Krakowskie Pogotowie Ratunkowe

3-PARKING-2021

Odpowiedzi

na pytania do postępowania 3-PARKING-2021

autor: mgr inż. Jacek Paweł UAN 7/165 NR IZBY MAP/BC/17/01	data: 2013.01
wykonawca: mgr inż. Jacek Paweł	data: 2013.01
adres: mgr inż. Dorota Słowick 152/2002 NR IZBY MAP/BO/68/10/02	data: 2013.01
PLAN SYTUACYJNY - EWIDENCJA	
skala: 1:500	data: 2013.01
nr projektu: D-03	data: 2013.01

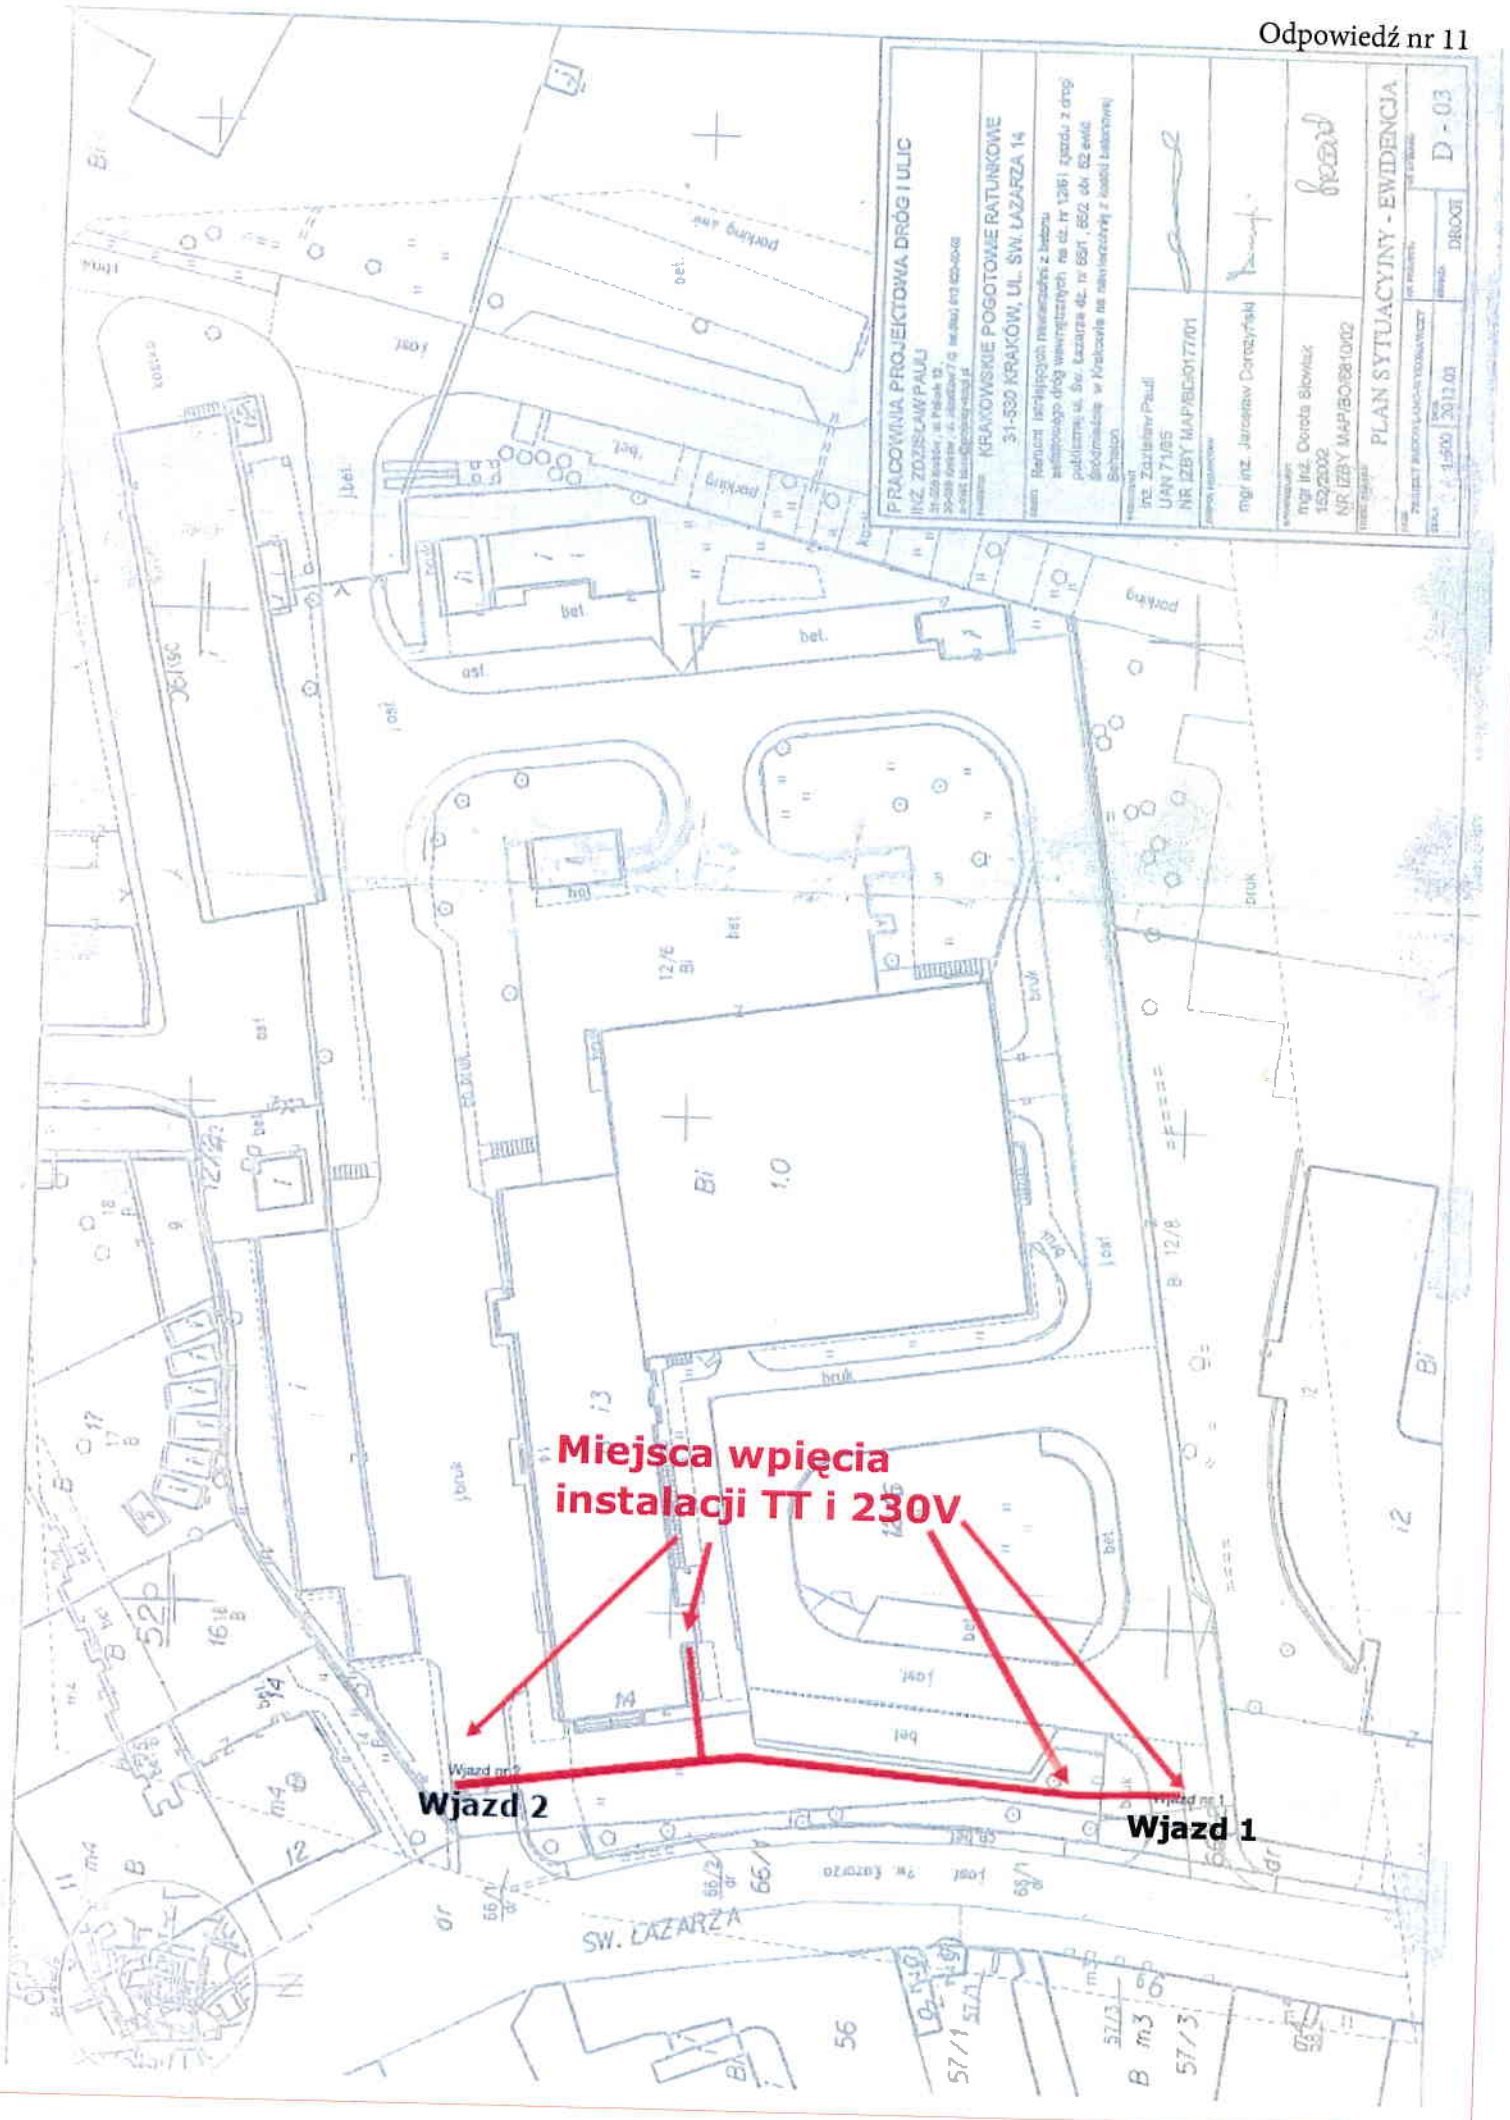
Prosimy o udostępnienie mapki z naniesionymi miejscami wpięcia się z zasilaniem oraz miejsca poprowadzenia tras kablowych, którymi Zamawiający zrealizuje komunikację i zasilanie dla sytemu parkingowego.

Miejsca wpięcia instalacji TT i 230V

Wjazd 2

Wjazd 1
